九州電力 川内原子力発電所
設置変更に関する
審査結果について

平成26年10月
原子力規制委員会

想定する地震の最大の揺れ（基準地震動）の策定

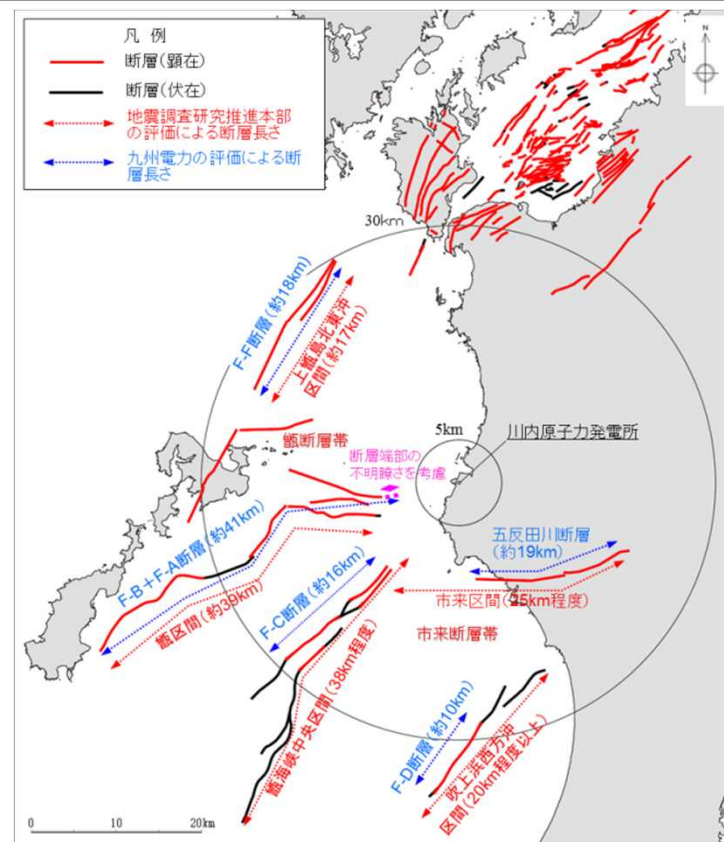
- 震源を特定して策定する地震動として**540ガル**を設定。発電所建設当初は約400(372)ガル。
- 震源を特定せず策定する地震動として**新たに620ガル**を設定。
- 安全重要度に応じた設計を行う方針を策定。

最新の知見を踏まえて基準地震動が策定されていることから、新規制基準に適合していることを確認。

想定する津波の最大の高さ（基準津波）の策定

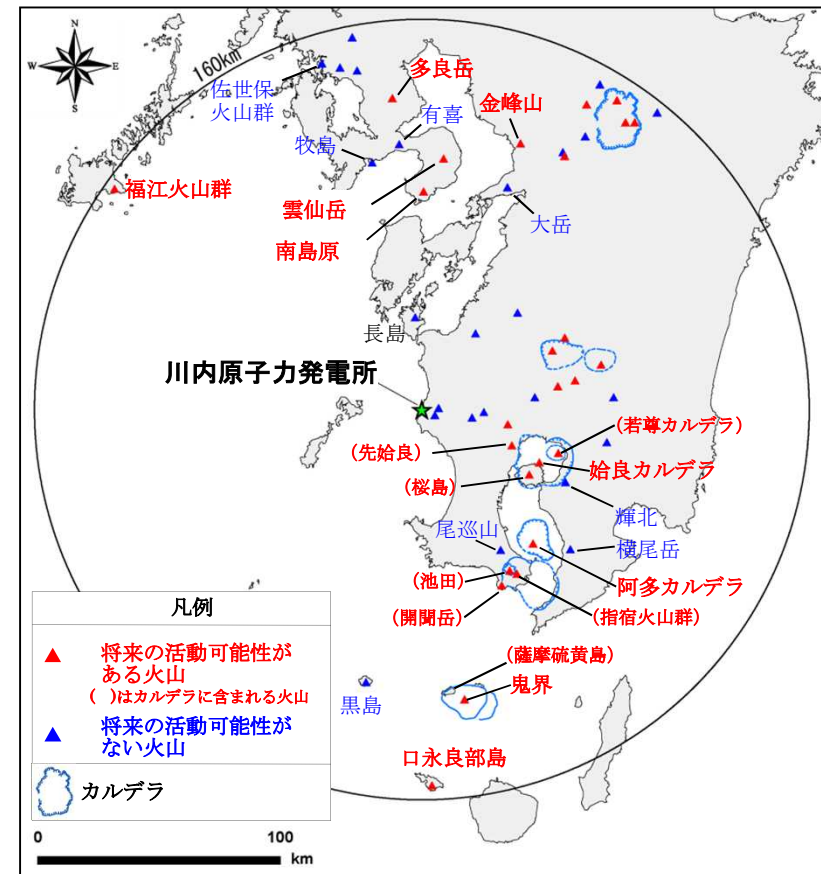
- 申請前には想定していなかった大きな断層の地震などを想定して計算した結果、以前の評価(+2.31m, -1.94m)に比べて**大きな津波(+3.52m, -3.80m(取水口前面))**を設定。
- この津波高さに加えて潮汐や高潮等による影響を考慮し、遡上高さは最も高いところで6m程度と評価。
- 安全上重要な施設である海水ポンプは高さ5mの敷地に設置されているため、ポンプの周りを**標高15mの壁**で囲み、その周囲を**防護堤**で防護。遡上波の地上部からの流入の防止措置、取水路や放水路からの流入防止措置、貫通部の水密化などを実施。
- 取水口に**貯留堰**を設置。

大きな地震を考慮した津波と地震以外の要因による津波を組み合わせて設定し、防護設計を十分に行っていることから、新規制基準に適合していることを確認。

火山の影響②

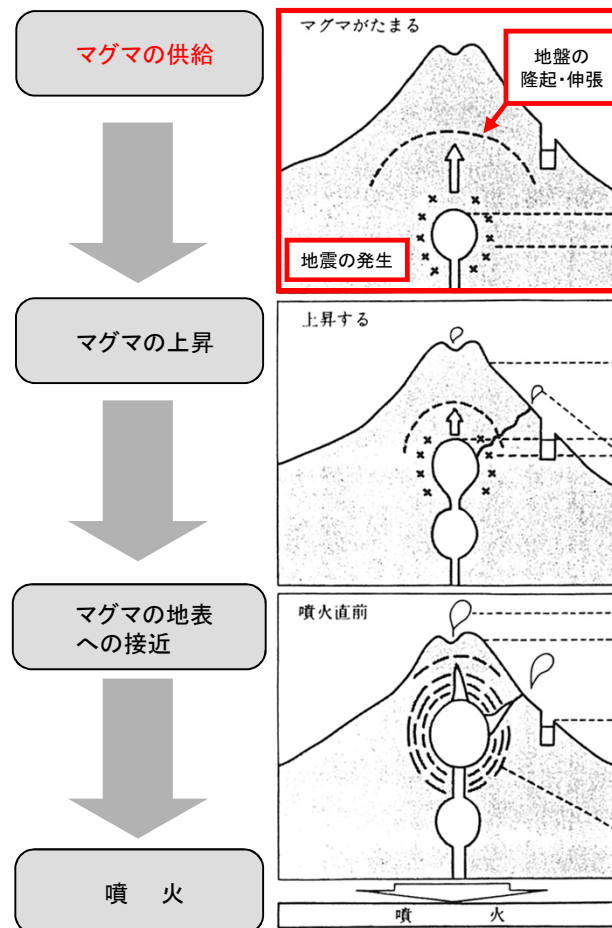
- 敷地周辺のカルデラが今後、**巨大な噴火***を**する可能性は十分に小さい**ことを確認。
(* 噴出量が100km³程度以上の噴火)
 - 加久藤・小林、始良、阿多カルデラでの巨大な噴火の過去の平均発生間隔は約9万年。最後の始良カルデラの巨大な噴火は約3万年前
 - 現在マグマ溜まりが浅いところにあるとする情報はない
- 加えて、現在の状況に変化がないことを継続的に確認する目的で、原子力発電所の運用期間中、火山活動の**モニタリング**を行う方針を提示。

- 火山事象の影響評価は**最新の知見**を踏まえて行われている。
- 設計対応できないような火山事象が川内原子力発電所に影響を及ぼす可能性は十分小さい。
- カルデラを監視対象としていることから、火山ガイドを踏まえていることを確認。

内部火災対策

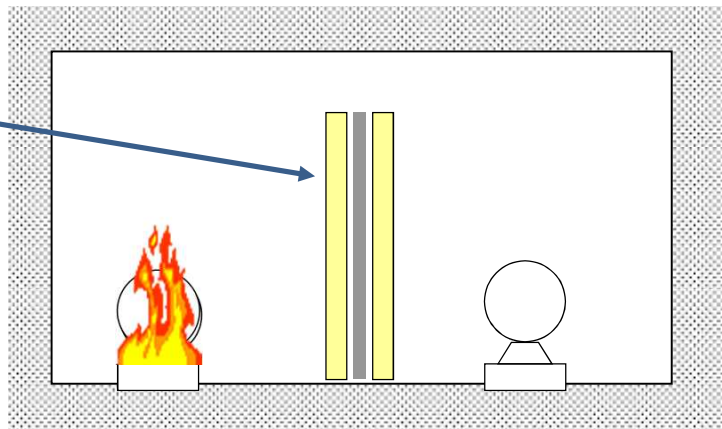
- **非延焼性**（燃え広がらない）及び**自己消火性**（自然に消える）を確認したケーブルを使用する。
- 異なる種類の**火災感知器**を組み合わせ設置する。（**2種類目を新設**）
- **ハロン消火設備**により火災区画全体を消火。消火設備は1台故障しても消火が可能ないように火災区画毎に**複数設置**。（**新設**）
- 安全機能を有する設備が火災で同時に故障しないよう**3時間耐火壁**（火にさらされても3時間耐える壁）等で分離する。

火災対策は、十分な保安水準を確保していると判断。

内部溢水対策

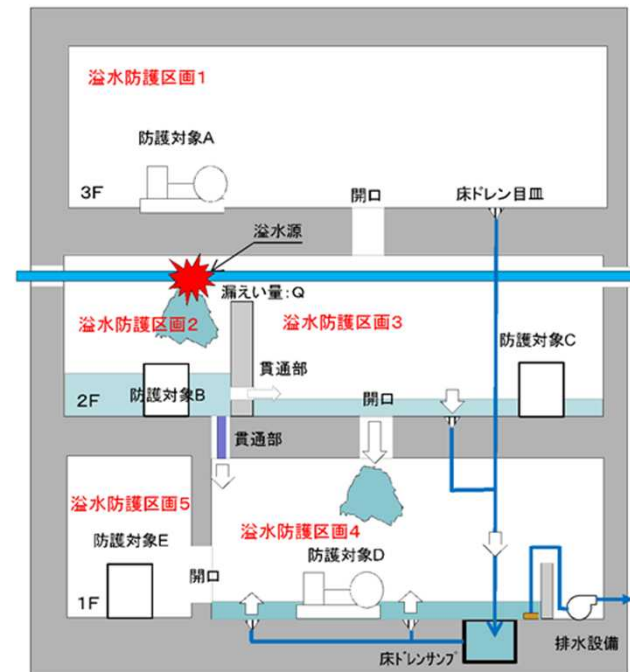
- 設備を**没水**（床に溜まった水の水位が上がり設備等が沈むこと）しない高さに設置する。
- **被水**（設備等に水がかかること）により安全機能が損なわれる場合は、カバーを取り付けて防護する。
- **蒸気の流出**を検知・隔離することにより安全機能が損なわれない設計とする。
- **地震の揺れにより機器が破損**して溢水が発生しても安全機能が損なわれない設計とする。

溢水防護の設計方針は適切であると判断。

電源の強化（外部から電力供給を受ける系統の信頼性向上）

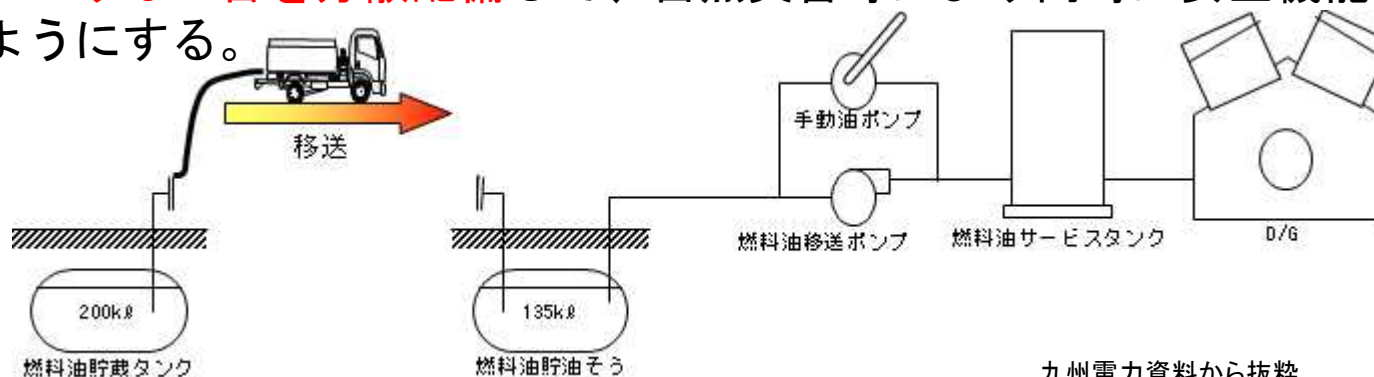
- 外部から電力供給を受ける送電線は、50万ボルト**2回線**、22万ボルト**1回線**を、それぞれ**独立して接続**する。
- これらの送電線のいずれか2回線が喪失しても、受電可能な構成・手順とする。
- 外部から電力供給を受ける設備（受電設備）は、不等沈下や傾斜、地震の揺れに対して十分な性能を有する設計とする。

外部からの電力は、**独立した3回線**の送電線により受電するとしており、信頼性を確保できるものと判断。

「止める」ための対策（原子炉停止対策）

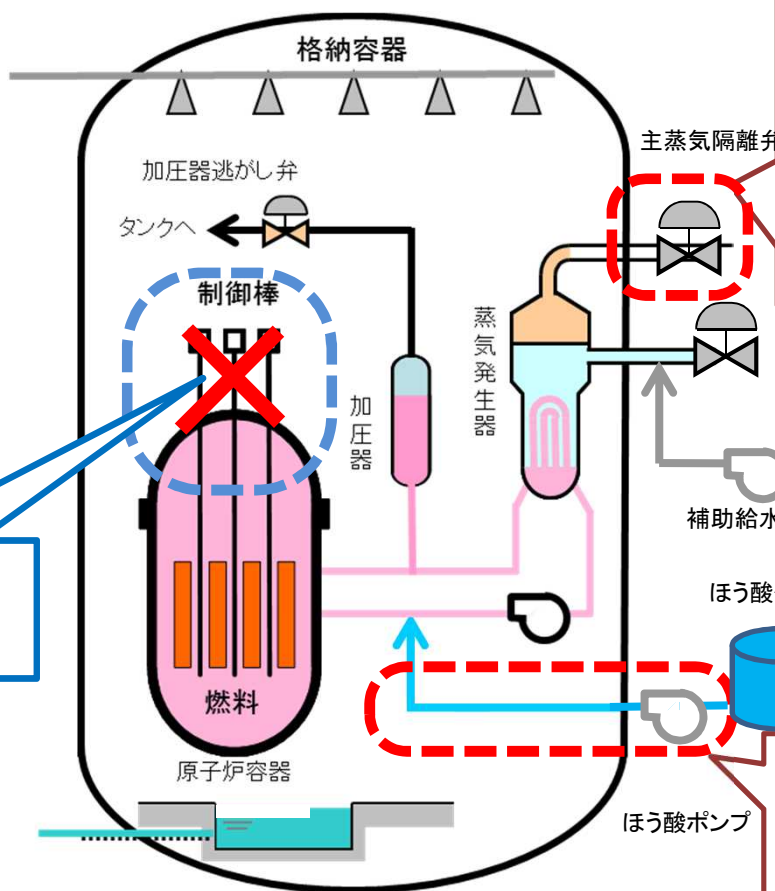
- 緊急時に**制御棒が入らない**事態を想定する。
- 自動作動の設備を新たに設置して、蒸気を閉じ込め、**原子炉出力を抑制する**。
- 原子炉を確実に停止させるため、**十分な量のほう酸水**を注入する設備及び手順を確認する。

制御棒による原子炉停止操作に失敗しても、原子炉を停止できる有効な方法であると判断。

「冷やす」ための対策（炉心損傷防止対策）①

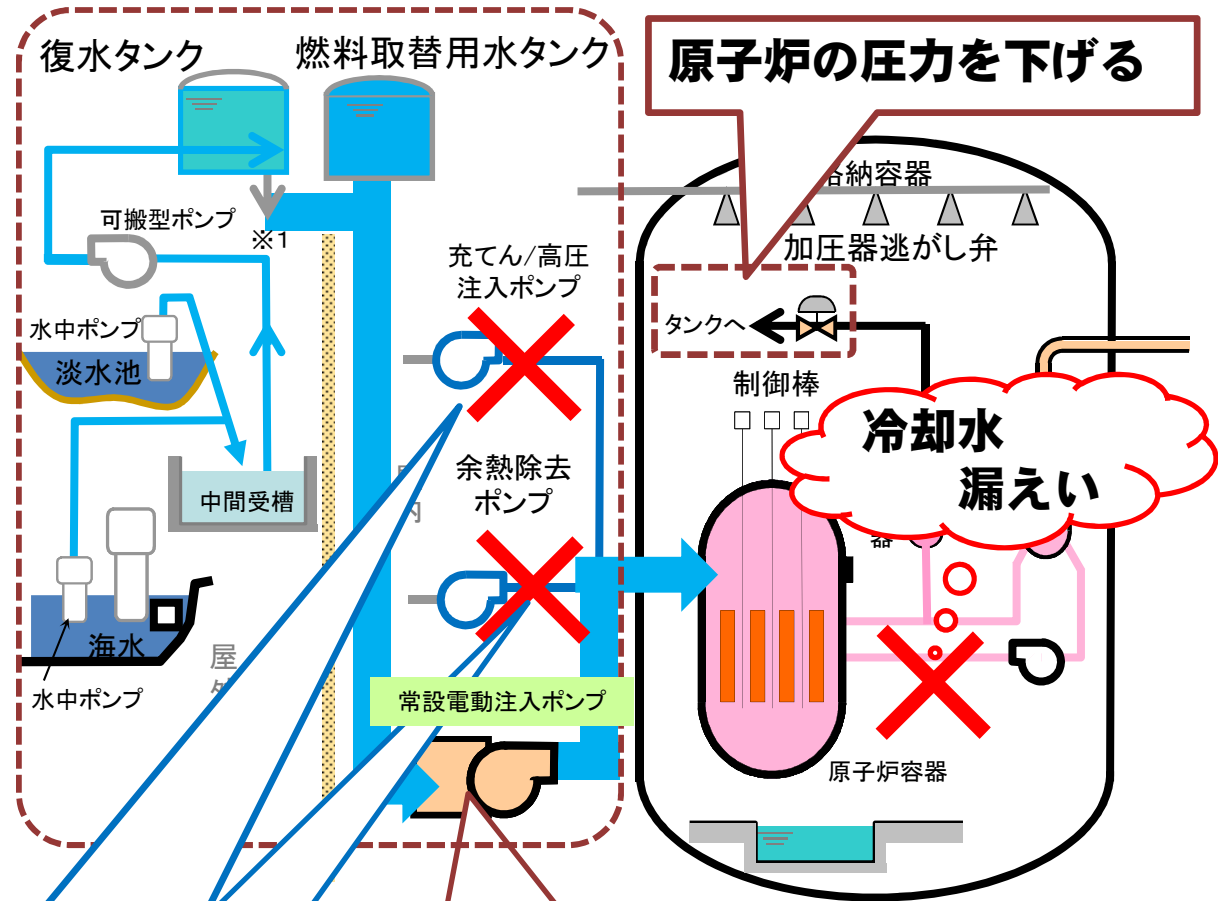
炉心損傷に至りうるケース（冷却水の漏えいに加え、既設の注水手段が喪失する事故）を想定して、**炉心への注水及び減圧**を講じるための対策を整備。

新たに設置するポンプによる「**炉心注水**」と手動で操作可能な「**減圧**」によって原子炉の冷却を行う対策が有効なものであると判断。

「冷やす」ための対策（炉心損傷防止対策）②

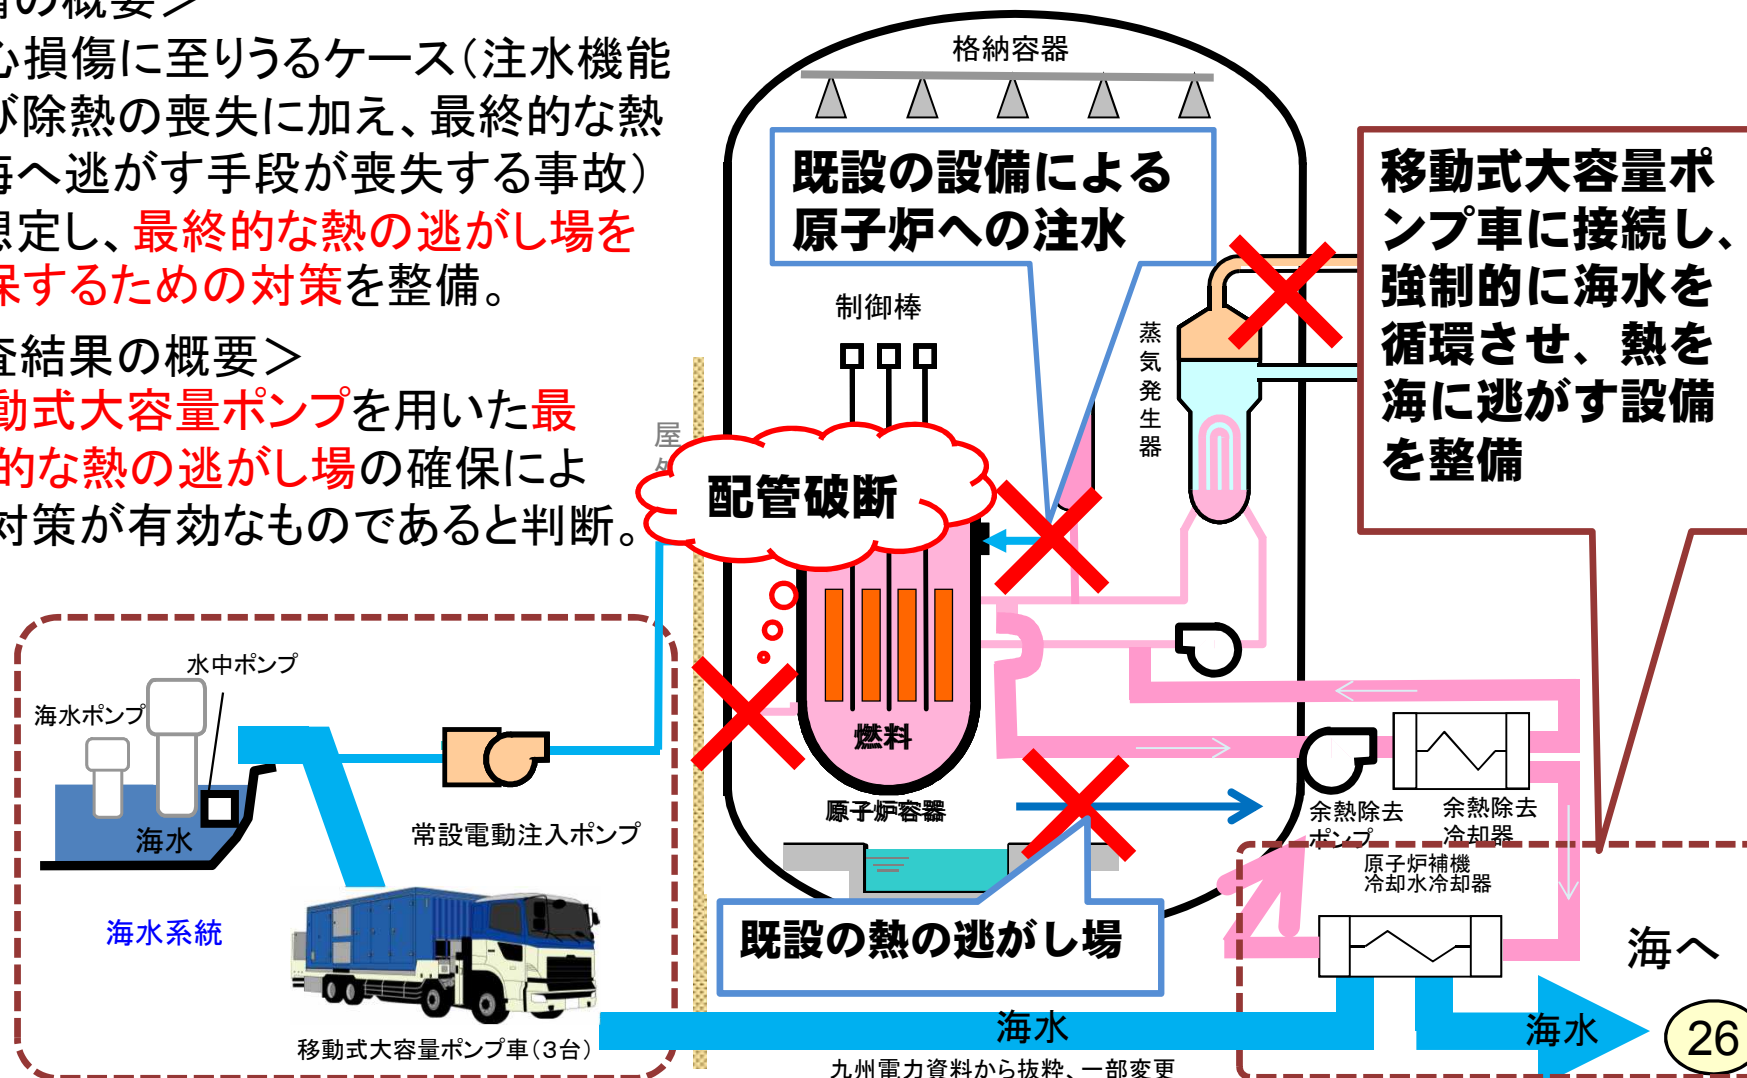
炉心損傷に至りうるケース（注水機能及び除熱の喪失に加え、最終的な熱を海へ逃がす手段が喪失する事故）を想定し、**最終的な熱の逃がし場を確保するための対策**を整備。

移動式大容量ポンプを用いた**最終的な熱の逃がし場の確保**による対策が有効なものと判断。

「冷やす」ための対策（炉心損傷防止対策）③

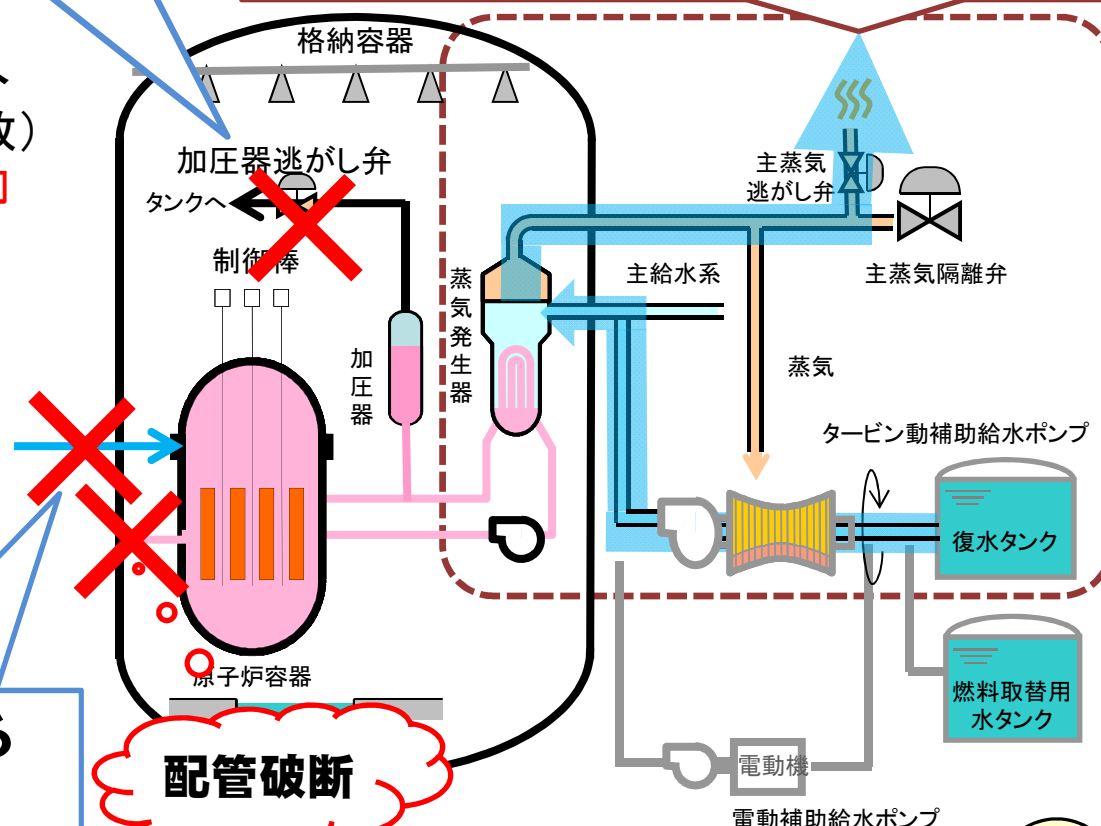
炉心損傷に至りうるケース（原子炉へのすべての注水手段が喪失する事故）を想定して、**2次系による原子炉冷却**等の対策を整備。

蒸気発生器（2次系）への注水による間接的な原子炉の冷却により温度を下げる対策が有効なものであると判断。

「閉じ込める」ための対策（炉心溶融後に格納容器破損を防ぐ対策）①

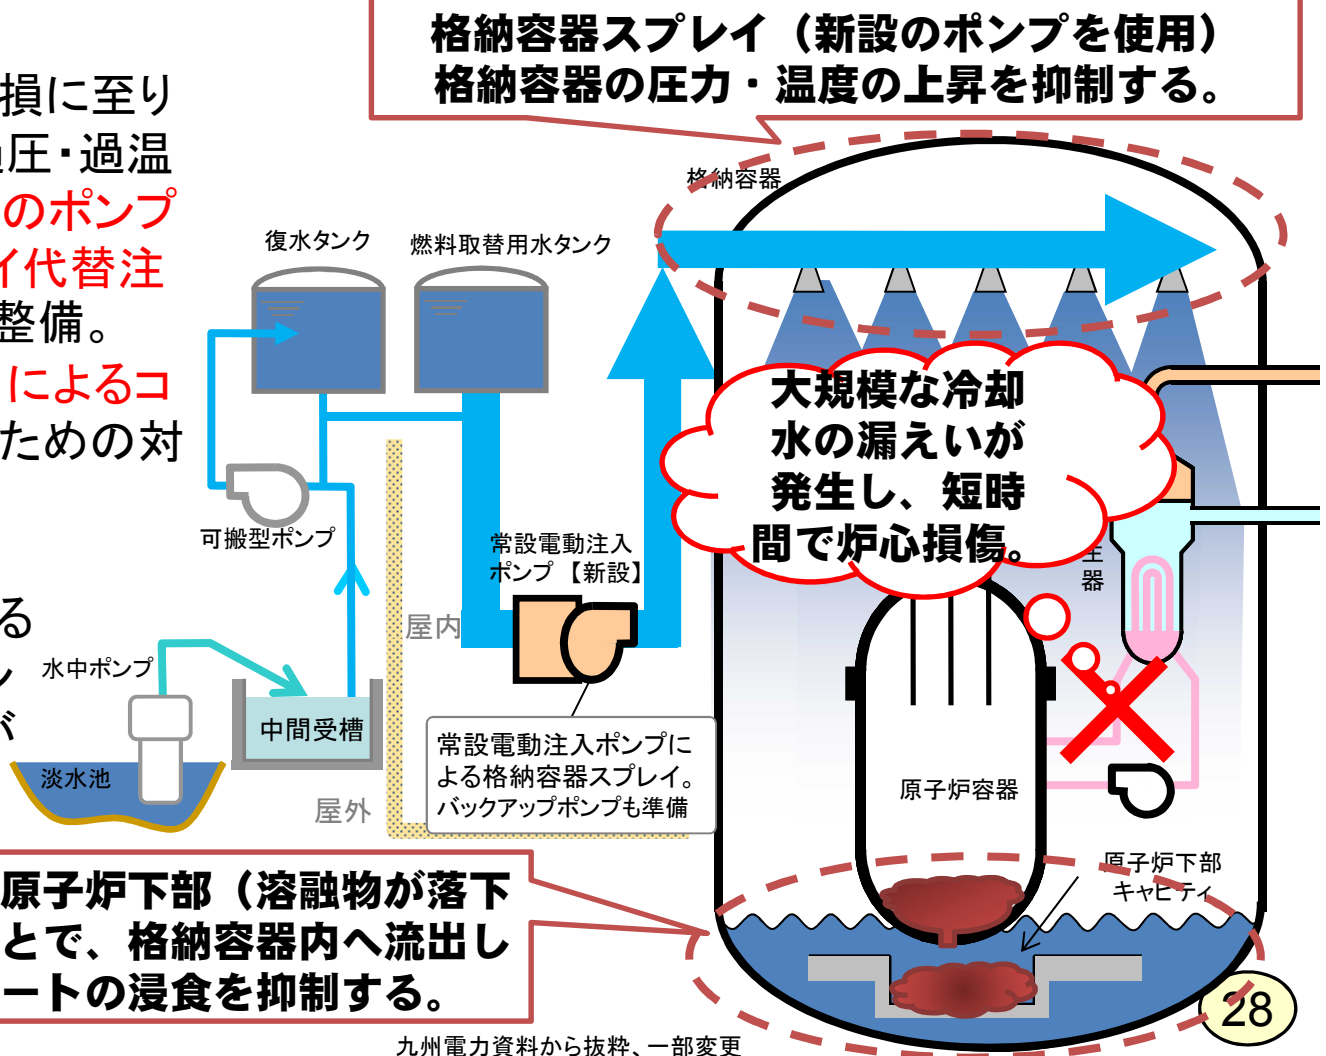
- 炉心損傷後、格納容器破損に至りうるケース（格納容器の過圧・過温及び侵食）を想定し、**新設のポンプ**を用いた**格納容器スプレイ代替注水**による破損防止対策を整備。
- **溶けた核燃料（溶融炉心）によるコンクリート浸食を抑制するための対策**を整備。

格納容器の破損原因となる温度・圧力の上昇及びコンクリートの浸食への対策が有効なものであると判断。

「閉じ込める」ための対策（炉心溶融後に格納容器破損を防ぐ対策）②

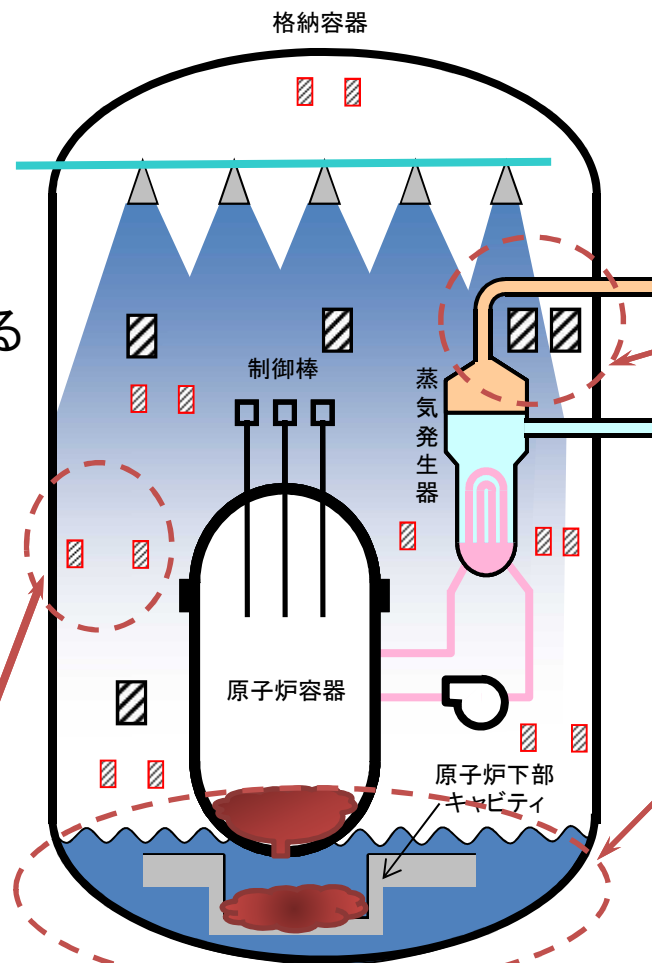
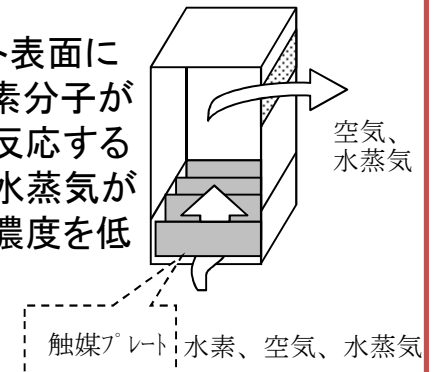
炉心損傷後、格納容器破損に至りうるケースを想定して、水素爆発の防止対策を整備。

格納容器の破損原因となる水素爆発の防止対策が有効なものであると判断。
